REGULAÇÃO RELATÓRIO TÉCNICO DE FISCALIZAÇÃO N. 1141/2025 – RTF

Fiscalização complementar no Sistema de Abastecimento de Água e Sistema de Esgotamento Sanitário de Sapucaia do Sul/RS.

Figura 3 - Obras na EBAB 08.

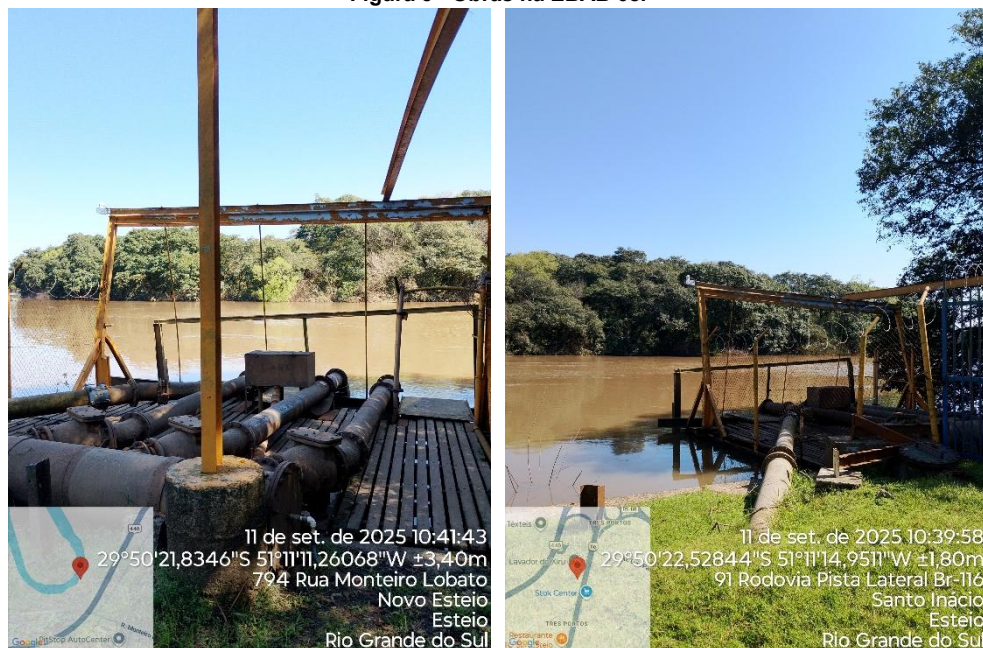
Além disso, uma obra estava em andamento próxima à área de captação. Na Estação de Bombeamento de Água Bruta (EBAB) 08, duas bombas foram danificadas, o que exigiu a manutenção e a troca de equipamentos. Para isso, foi necessário o acesso aos registros, resultando em obras no pátio da ETA, ao lado da EBAB e da captação 02.

Figura 4 – Talude rompido na lagoa de estabilização.

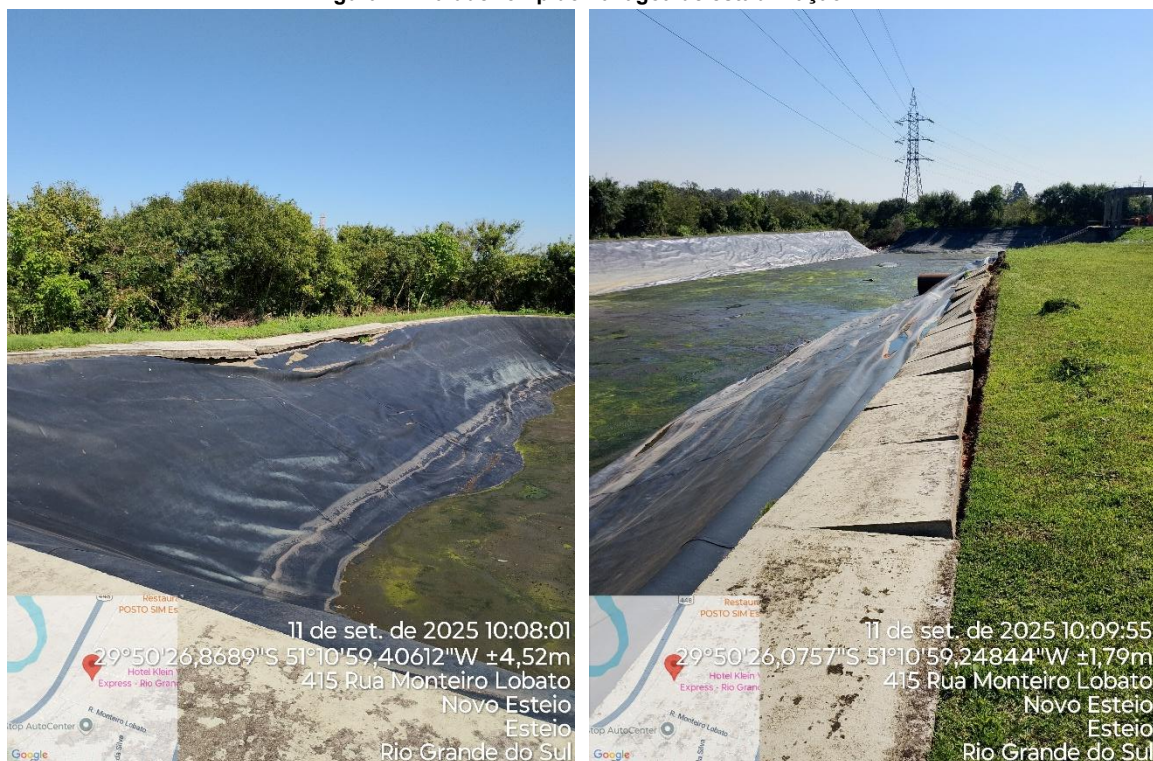
Durante a fiscalização de 24 de junho na ETE Esteio-Sapucaia do Sul, foi constatada a ruptura do talude da lagoa de estabilização, o que resultou no extravasamento de efluente para o corpo hídrico. Naquele momento, os operadores informaram que o incidente havia ocorrido aproximadamente uma semana antes e que a Fundação Estadual de Proteção Ambiental (FEPAM) já havia sido notificada.

Na inspeção de 11 de setembro, a situação da lagoa permaneceu inalterada, com um leve agravamento devido ao contínuo desmoronamento das estruturas. Foi informado que o conserto da estrutura não tem cronograma ainda, e que não irá ocorrer neste ano.

Figura 7 – TSC Primavera.

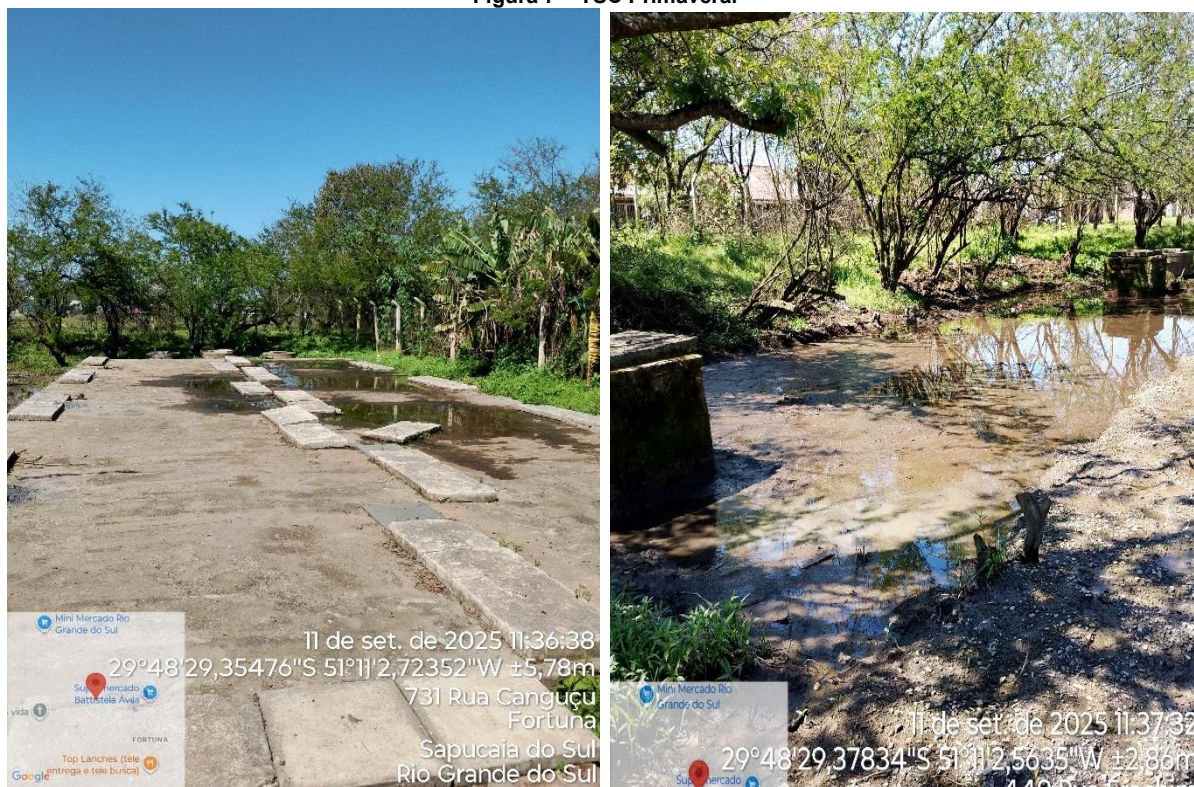
No dia 11 de setembro, a estrutura do TSC Primavera, que estava inacessível durante a fiscalização anterior, foi inspecionada. Na ocasião, foi constatado que a unidade estava recebendo e operando, sem extravasamento de esgoto pela rede local (Figura 7).

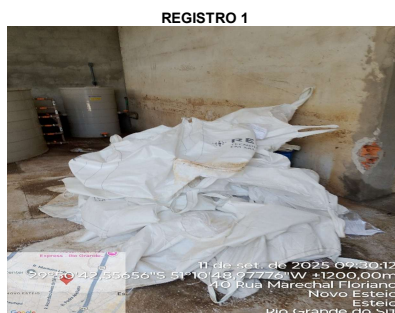
NC	CÓDIGO DA NC	UNIDADE	ETA
3	A4.24	CONSTATAÇÃO	Os resíduos estão armazenados em local inadequado, sem identificação e próximos aos produtos químicos de tratamento.
GRUPO	PRAZO	NÃO CONFORMIDADE	Acúmulo de resíduos em local inapropriado e/ou armazenamento inadequado, sem identificação.
2	90 dias	OBSERVAÇÃO	-

REGISTRO 1

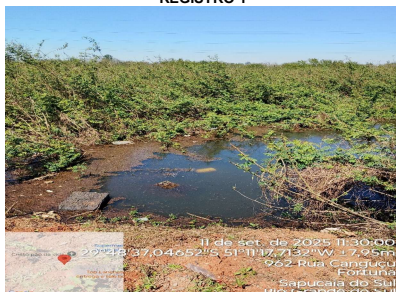
NC	CÓDIGO DA NC	UNIDADE	TSC Primavera - Emissário
8	E2.14	CONSTATAÇÃO	A tubulação do emissário está quase aterrada
GRUPO	PRAZO	NÃO CONFORMIDADE	Falta de conservação e manutenção preventiva de unidade.
2	365 dias	OBSERVAÇÃO	-

REGISTRO 1

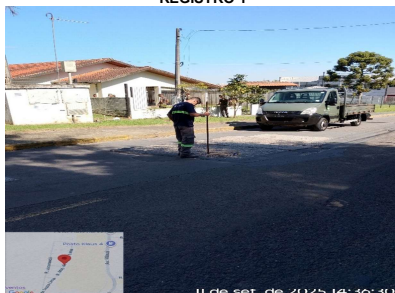
NC	CÓDIGO DA NC	UNIDADE	EBAT 24
15	-	CONSTATAÇÃO	Vazamento na tubulação da EBAT.
GRUPO	PRAZO	NÃO CONFORMIDADE	Perda de água e/ou não executar redução de perdas.
2	365 dias	OBSERVAÇÃO	-
